塵芥車の改善対策について

平成25年2月18日

改善対策届出番号	430	改善対策開始日	平成25年2月18日
不具合の部位(部品名)	作業装置(テールゲート固縛用Uボルト取付け部材)		
基準不適合状態にあると認める構造、装置又は性能の状況及びその原因	圧縮板式塵芥車(富士重工業製、商標名:フジマイティ)において、テールゲート固縛フックを掛けるUボルトの取付け部材に加工不良のものがある。そのため、そのままの状態で使用を続けると、当該取付け部材が破損し、最悪の場合、テールゲートの固縛が外れ、積荷の反力によりテールゲートが開くおそれがある。		
改善措置の内容	全車両、Uボルト取付け部材を点検する。 点検の結果、損傷のないものについては補強材を取付ける。 損傷があるものについては、取付け部材を良品に交換する。		
不具合件数	3件	事故の有無	軽傷1件
発見の動機	市場からの情報による。		
自動車使用者及び自動車分解整備事業者に周知させるための措置	<ul style="list-style-type: none"> ・使用者:ダイレクトメールまたは直接訪問して通知する。 ・自動車分解整備事業者:使用者をすべて把握しているため周知のための措置はとらない。

改善箇所説明図

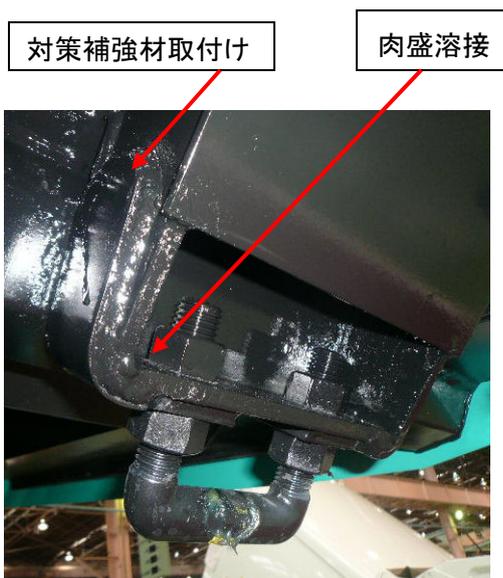
圧縮板式塵芥車(富士重工業(株)製、商標名:フジマイティ)において、テールゲート固縛フックを掛けるUボルトの取付け部材に加工不良のものがある。そのため、そのままの状態で使用を続けると、当該取付け部材が破損し、最悪の場合、テールゲートの固縛が外れ、積荷の反力によりテールゲートが開くおそれがある。

全車両、Uボルト取付け部材を点検する。

点検の結果、損傷のないものについては補強材を取付ける。損傷があるものについては、取付け部材を良品に交換する。

* 写真は、補強材を取付ける対策の例
